RESOLUCIÓN No.

POR MEDIO DEL CUAL SE MODIFICA UN PERMISO DE VERTIMIENTOS Y SE ADOPTAN OTRAS DISPOSICIONES

LA DIRECTORA (E) DE LA REGIONAL VALLES DE SAN NICOLÁS DE LA CORPORACIÓN AUTÓNOMA REGIONAL DE LAS CUENCAS DE LOS RÍOS NEGRO-NARE "CORNARE", en uso de sus atribuciones legales y delegatarias y

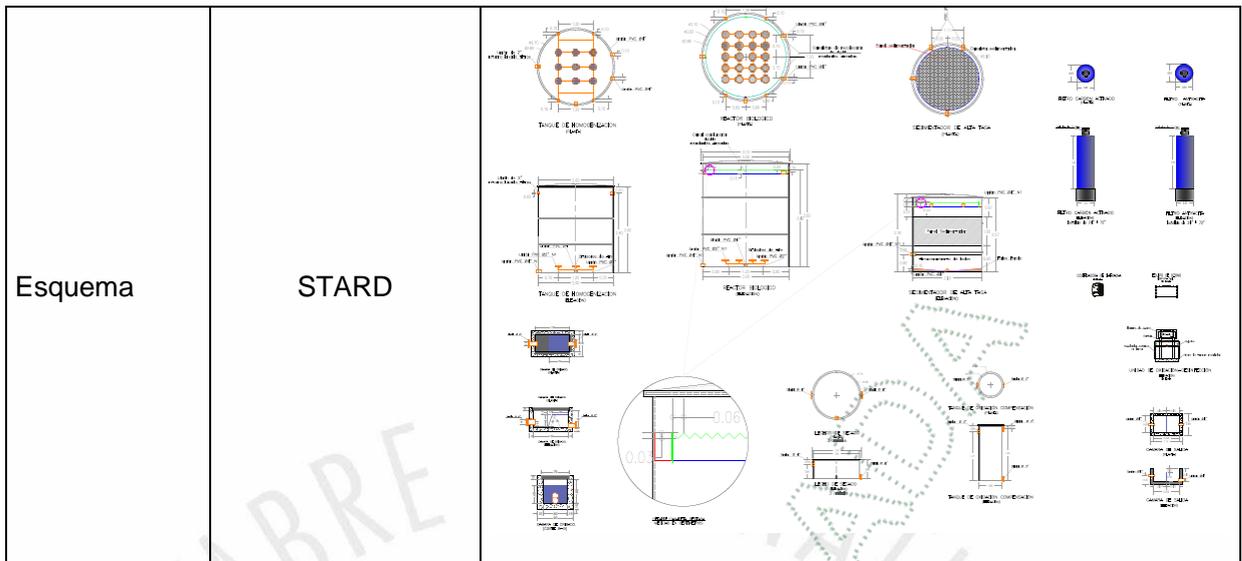
PARÁGRAFO 2°: Modificar el STARD donde se contempla:

- *Pretratamiento:* Trampa de grasas - Cámara de cribado
- *Tratamiento primario:* Tanque de homogenización, mezclador y reactor aerobio de lodos activados (difusores de burbuja o blowers – sopladores.

- *Tratamiento secundario:* Sedimentador de alta tasa y unidad de desinfección – oxidación
- *Tratamiento terciario:* Filtración antracita y carbón activado
- *Manejo de lodos:* Lechos de secado – descarga final vertedero triangular de 90°

PARÁGRAFO 3°: MODIFICAR el caudal de descarga de aguas residuales domésticas, pasando de 0,47 L/s a 0,50 L/s.
